## Verlag huishoudelijke elektrische installatie op laagspanning en zeer lage spanning

Referentie: <b>008-20260602-02</b>	Datum controle: <b>02/06/2026</b>
Keurder: <b>008</b>

Eigenaar: <b>Pierard Amandine</b>	EAN-code: <b>541448820059781309</b>
Adres installatie: <b>Korte Dolagestraat 12, 3018 - Leuven</b>	Nummer teller(s): <b>1SAG3105191683</b>
Distributienetbeheerder installatie: <b>Fluvius</b>	
Datum uitvoering installatie:	<input checked="" type="checkbox"/> Vóór 01/10/1981 <input type="checkbox"/> Tussen 01/10/1981 en 01/06/2020 <input type="checkbox"/> Vanaf 01/06/2020
Type:	<input checked="" type="checkbox"/> Wooneenheid <input type="checkbox"/> Niet-huishoudelijk <input type="checkbox"/> PV <input type="checkbox"/> Batterij <input type="checkbox"/> Laadpaal

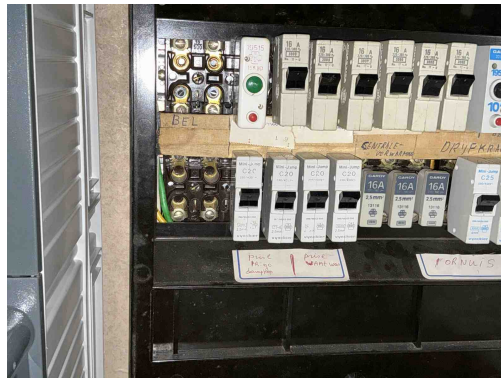
**B30** - De houder van de beveiliging in een huishoudelijke ruimte is niet voorzien van aangepaste kalibreerelementen (Boek1: 5.3.5.5).

*Opmerking: Oa bord 1*

**B06** - Het elektrisch verdeelbord heeft niet de minimale beschermingsgraad IPXX-B in een gewone ruimte (Boek 1: 4.2.2.3).

*Opmerking: Oa bord 1*

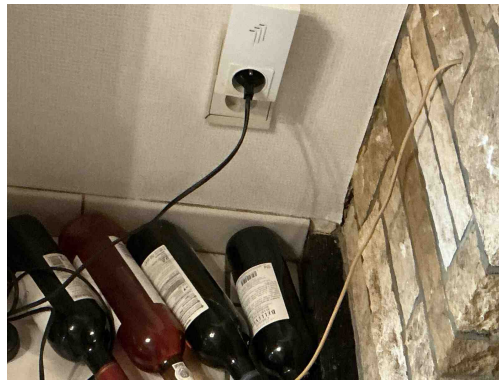
**D08** - De nodige markeringen op de beveiligingstoestellen ontbreken of zijn onleesbaar (Boek 1: 5.3.5.5).

*Opmerking: Oa bord 1*

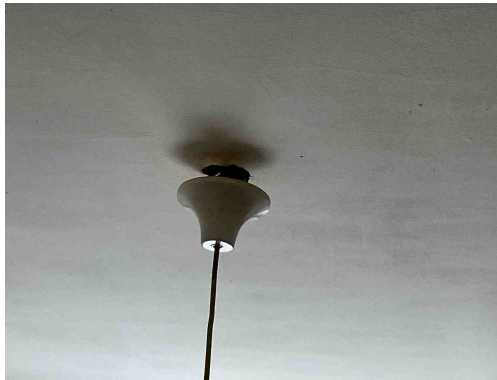
**T09** - Bepaalde contactdozen en/of schakelaars zijn beschadigd (Boek 1: 1.4.1.3).  
*Opmerking: Oa living*

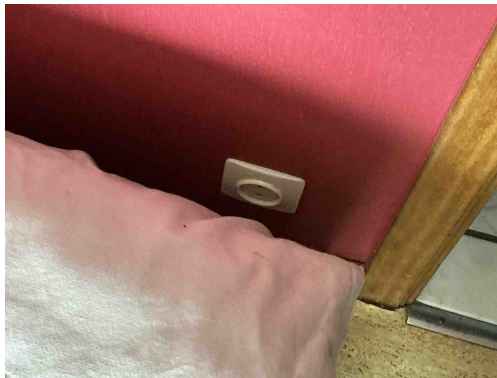
**T21** - Het elektrisch materieel is niet geplaatst volgens de voorschriften van de fabrikant/ regels van goed vakmanschap . (Boek 1: 1.4.1.3)

*Opmerking: Oa bevestiging lamp kamer 1 en slaapkamer 2*

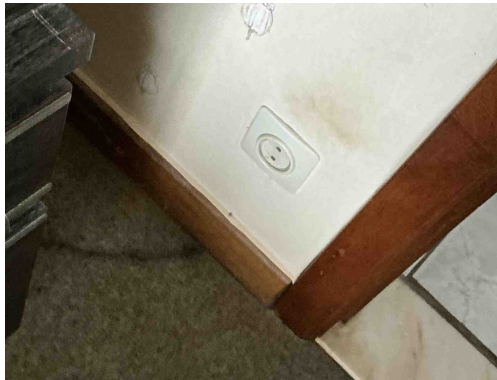
**T21** - Het elektrisch materieel is niet geplaatst volgens de voorschriften van de fabrikant/ regels van goed vakmanschap . (Boek 1: 1.4.1.3)

*Opmerking: Oa bevestiging lamp kamer 1 en slaapkamer 2*

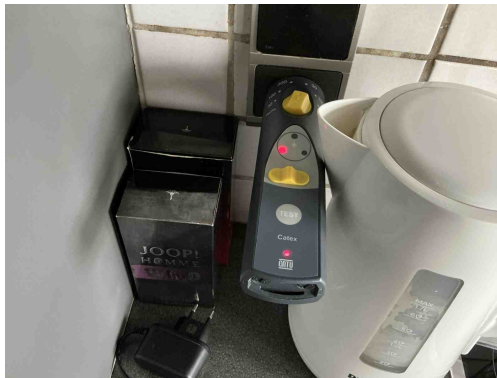
**A20** - Er bevindt zich een contactdoos zonder beschermingsgeleider in de elektrische installatie. Deze is niet geplaatst achter een differentieelstroombeschermingsinrichting met grote (max. 30mA) of zeer grote (max. 10mA) gevoeligheid.

*Opmerking: Oa kamer 1*

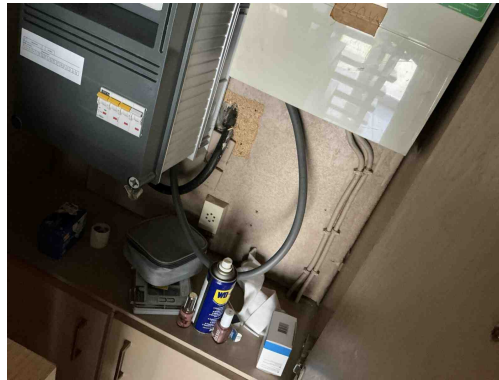
**A16** - Er is geen continuïteit van de beschermingsgeleider van de contactdoos (Boek 1: 5.4.3.4).

*Opmerking: Oa keuken*
